# 「もんじゅ」廃止措置計画の変更内容 (模擬燃料体の部分装荷)

日本原子力研究開発機構 (JAEA)

# 1. 部分装荷とは

## 部分装荷を実施するための課題

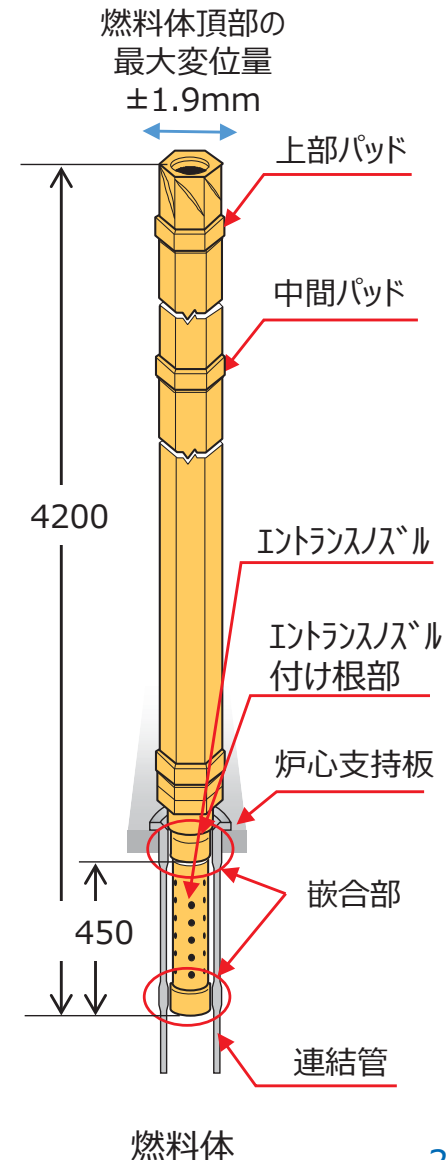
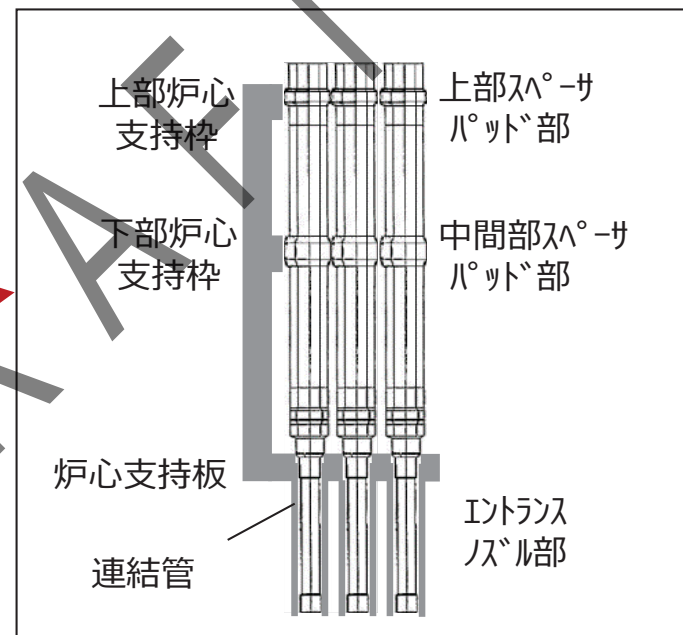
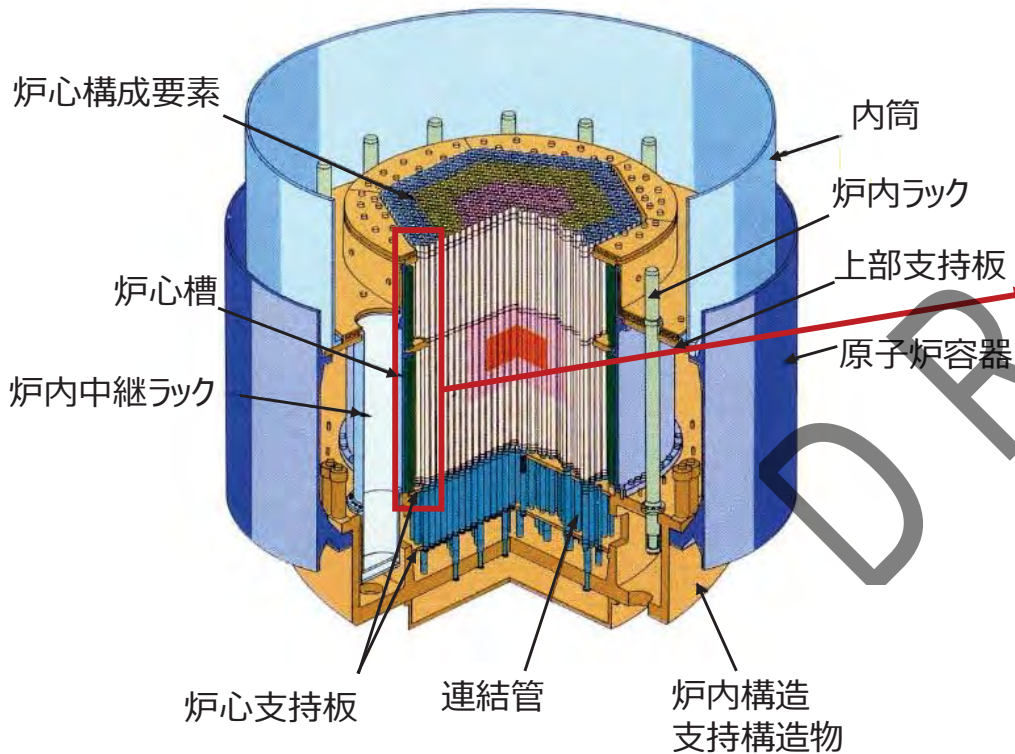
部分装荷では、隣接する燃料体の数が6体から3体まで減り、燃料体を支える面が6面から3面に減る。もんじゅの当初設計では考慮していない炉心体系となることから、原子炉施設の安全性の確保（止める、冷やす、閉じ込める）をはじめ、燃料体の取出し作業に影響を与えないことを確認しておく必要がある。

図2 FHMグリッパと燃料体ヘッド部の位置関係

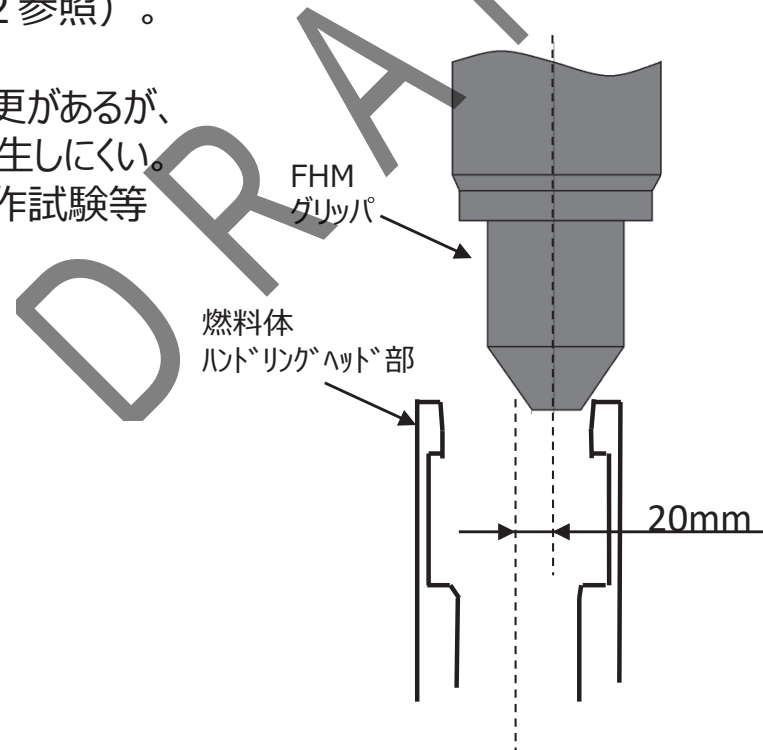
部分装荷時における燃料体の傾きはエントランスノズル嵌合部によって制限されており、燃料体頂部変位は±1.9mm。これに炉心燃料のアドレス位置のずれ7.4mmを考慮しても、燃料交換装置(FHM)グリッパ中心と燃料体ハンドリングヘッド中心の芯ずれ最大は11.2mmとなり、設計許容値の20mm以内（図2参照）。

図1 燃料体取出し状況

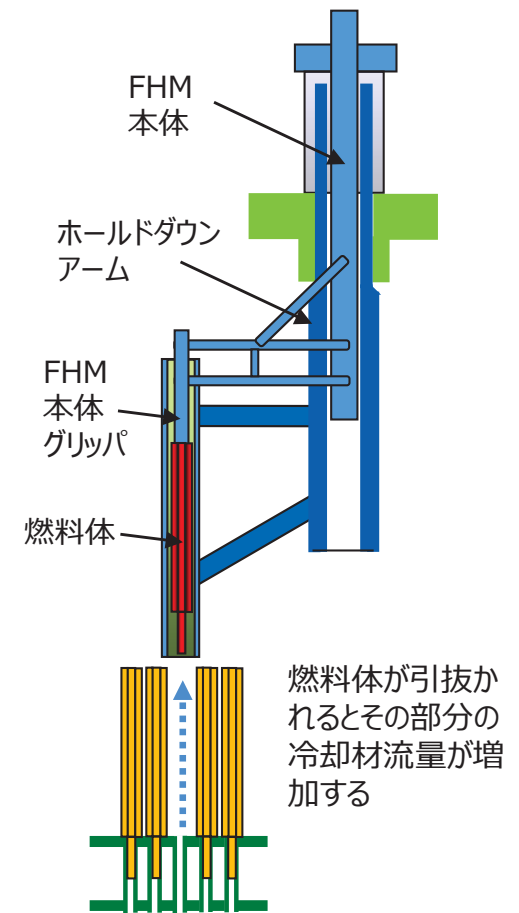
全装荷状態においても、燃料体を引き上げれば、その部分の流量は増加する（図1参照）。未装荷部の流量増加が燃料交換装置へ与える影響は全装荷時と変わらない。
